监理工作联系单

工程名称：江西木林森三期厂房 5 兆瓦分布式屋顶光伏发电项目

编号：JXM6-004

事由：关于 SVG 及连接电抗器基础施工事宜

基坑存水

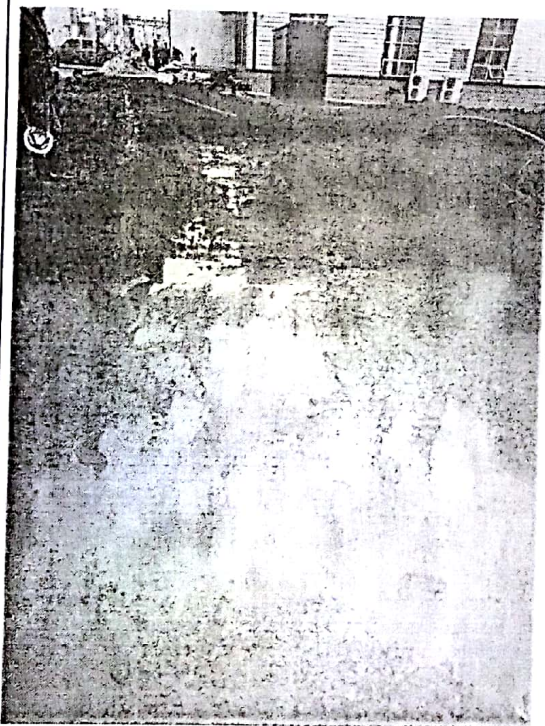
监理项目部今早对三期 SVG 及连接电抗器基坑高度进行复查时，发现 SVG 基础开挖深度未达到设计要求的 1.3 米；且两个基坑内存水，土质松软；按照设计图纸要求两个基础都应进入持力层 $\geq 300\text{mm}$ ；现要求你项目部，必须将基坑内的水处理，同时加深基坑深度，在浇筑前需完成三级自检并进行报验；严格按照设计图纸要求进行施工。确保施工质量。（下附照片）
